「HJB」、他製品ストッパー仕様変更のご案内

HJB(低床重荷重用キャスト)／HJTＢ(低床重荷重用双輪キャスト)／HJTＳＢ(サイレントスムーズキャストⅡ)、以上シリーズの各「自在旋回シングルストッパー」仕様品のφ65径、φ75径(※φ50径は2021年に変更しております。)

【変更前】

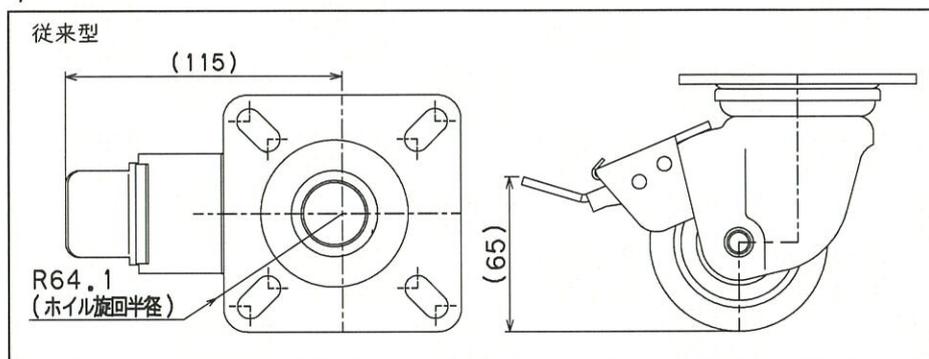
- *ストッパー部、フォークとの一体化による構造改良。
- *ストッパー部、ゴム溶着仕様でストッパーが掛かり易くなりました。
- *価格は現状通りで変わり御座いません。
*写真・図面については次頁をご参照ください。
